前回の審査会議(平成29年5月9日)等における指摘事項に対する申請者の回答

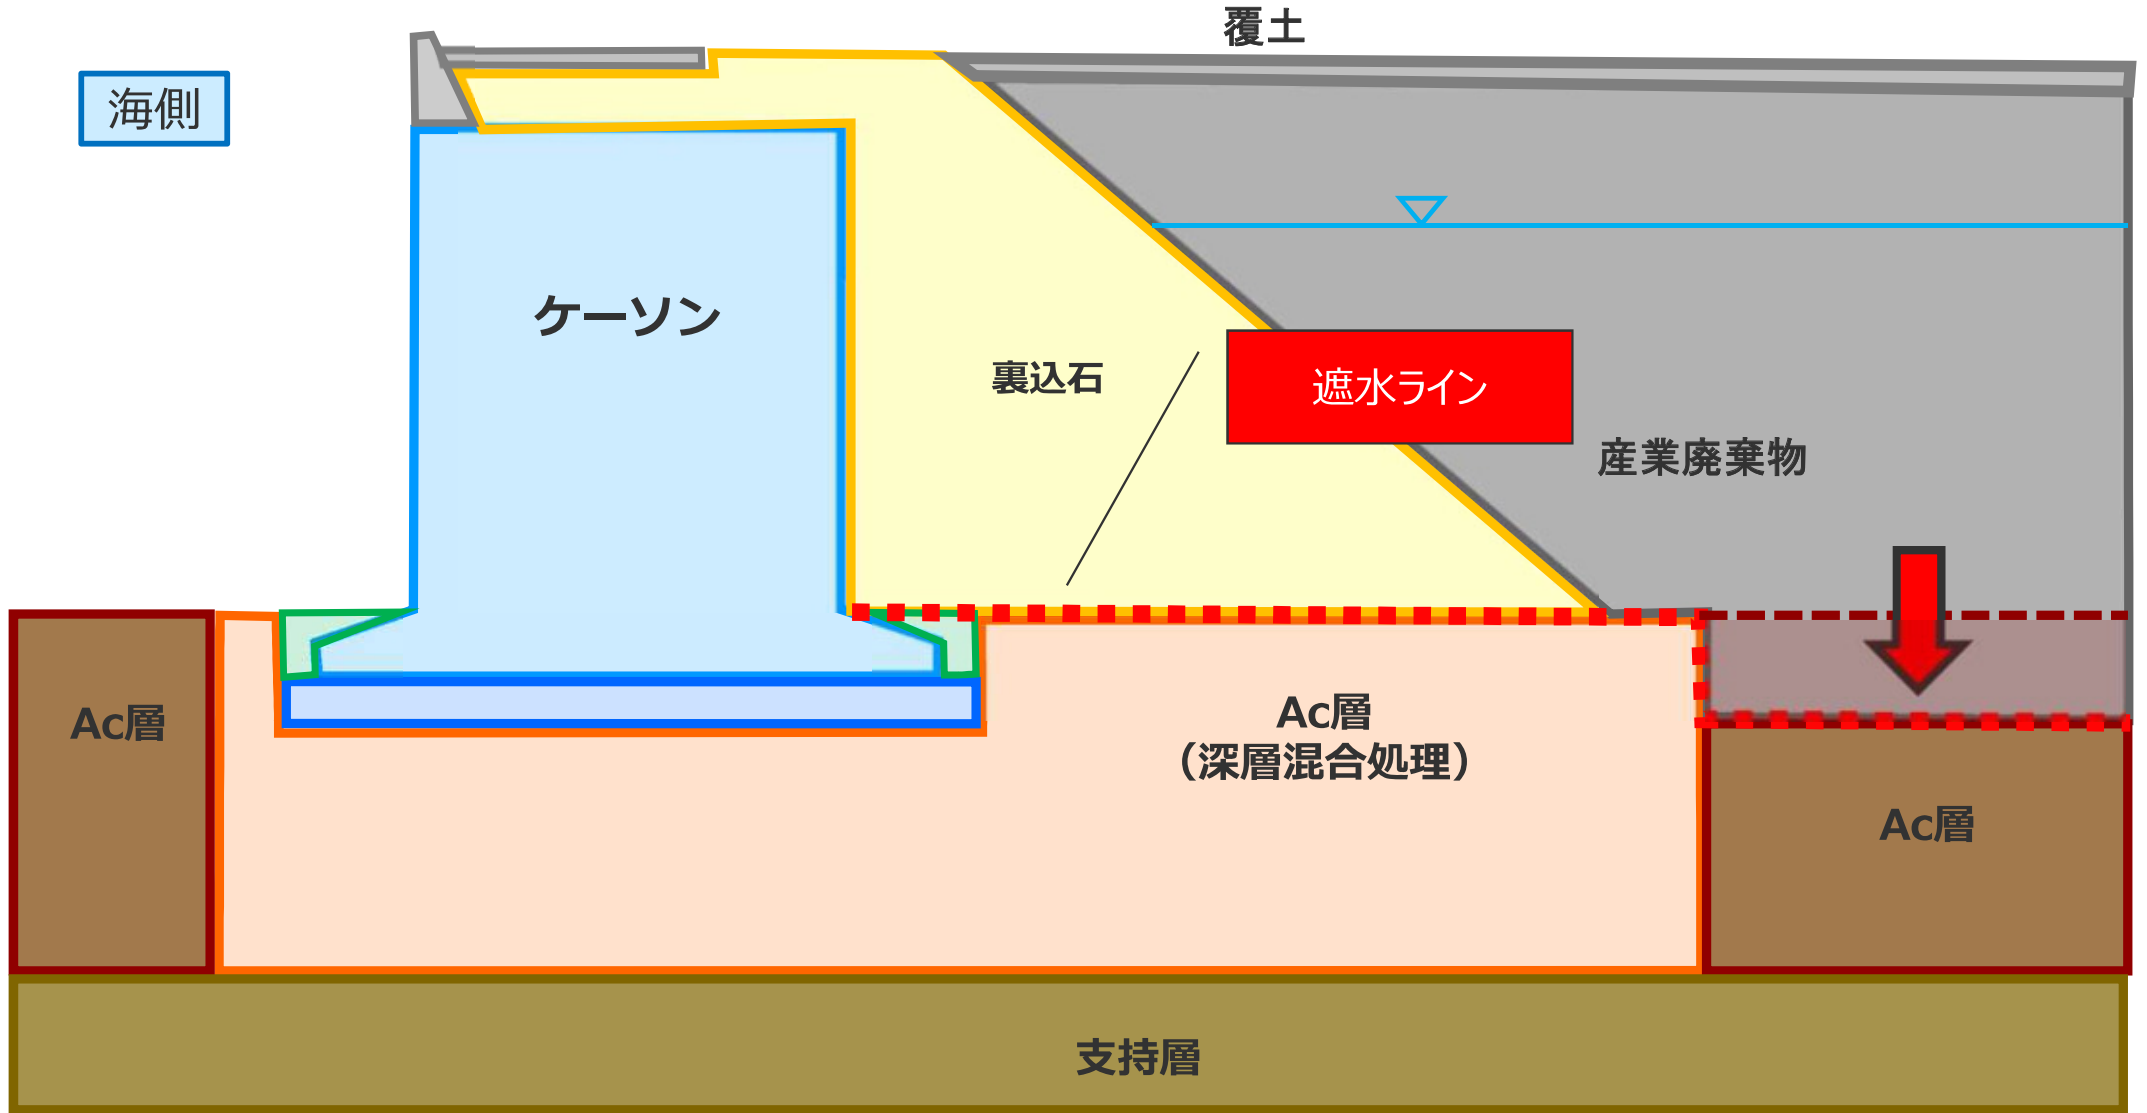
番号	項目	指摘事項	申請者(事務局)の回答
3	遮水構造に関すること	護岸の下の深層混合処理する部分は、Ac層と同等の遮水性を有するかどうかの記載がないことから、実験データがあれば示してほしい。	地質調査において、採取したAc層を対象に深層混合処理を想定した配合試験を実施しています。この結果、Ac層の透水係数が最大 $k=2.5 \times 10^{-7}$ cm/sであるのに対して、 6.0×10^{-9} cm/s以下まで低下することを確認しているため、深層混合処理地盤はAc層と同等以上の遮水性を有しています。
4	遮水構造に関すること	Ac層は、軟らかい粘土層の上への10m以上の埋立てにより変形するのに対し、深層混合処理の堅い地盤は固まって残る。その間の繋ぎ目の変形した後も遮水性に影響はないのか検討していれば示していただきたい。	埋め立てによりAc層が長期的に圧密沈下しても、別添1に示すとおり護岸直下の深層混合処理地盤と密着して連続しているため、遮水性は確保されています。
5	大気質に関すること	今回、安定度としてDを選択しており、A～Dの中で一番濃度の高いDを選んでいる。石炭灰運搬船の煙源が高いから濃度が出ないのであれば、C,Bにおいて地上で高濃度が出る可能性はないか。	<p><気象条件> 第4.1.2.1-13表(P8-138)に示す埋立作業の1時間値の気象条件は、大気安定度と風速の組合せによる計算を行い、周辺の住居等が存在する地域における最大着地濃度が最も高くなった条件(二酸化硫黄は風速4m/s、大気安定度D、二酸化窒素及び浮遊粒子状物質は風速1m/s、大気安定度D)を選定しています。 石炭灰運搬船単体の二酸化窒素及び浮遊粒子状物質の最大着地濃度を大気安定度別にみると、風速1m/sではC,BのほうがDよりも高くなりますが、埋立作業機械の影響と合わせた周辺の住居等が存在する地域における最大着地濃度は、大気安定度Dが最も高くなることを確認しています。</p>
6	大気質に関すること	埋立作業の大気質の予測で、濃度分布のコンター図を見ると、二酸化硫黄では石炭灰運搬船の寄与が明瞭であるが、二酸化窒素、浮遊粒子状物質については運搬船の寄与が見えない計算結果のコンター図になっている。運搬船の稼働時間を実態に合わせて短めに設定されているのか、あるいは、見えないのであればどうしてか説明いただきたい。運搬船の影響をもう一度確認してもらいたい。運搬船の煙源の高さは10とあるが、実効的な高さはどのくらいか。	<p><煙源条件> 第4.1.2.1-12表(P8-138)に示した石炭灰運搬船の時間排出量($m^3_N/h/台$、$kg/h/台$)は、P8-125に示すとおり、1時間あたりの燃料使用量、定格出力、負荷率、排出係数などから算出し、石炭灰運搬船が1時間連続して稼働するものとして計算しています。</p> <p><石炭灰運搬船の影響> 石炭灰運搬船の影響は、選定した気象条件による有効煙突高さの違いによっても異なります。有効煙突高さは、二酸化硫黄の予測条件とした風速4m/sで38mです。これに対し、二酸化窒素及び浮遊粒子状物質の予測条件とした風速1m/sでは有効煙突高さが165mとなっています。したがって、石炭灰運搬船から排出される二酸化窒素及び浮遊粒子状物質の影響は、拡散効果が大きいことから、第4.1.2.1-8(2)(3)図(P8-142,143)に示した濃度範囲に表れていません。</p>
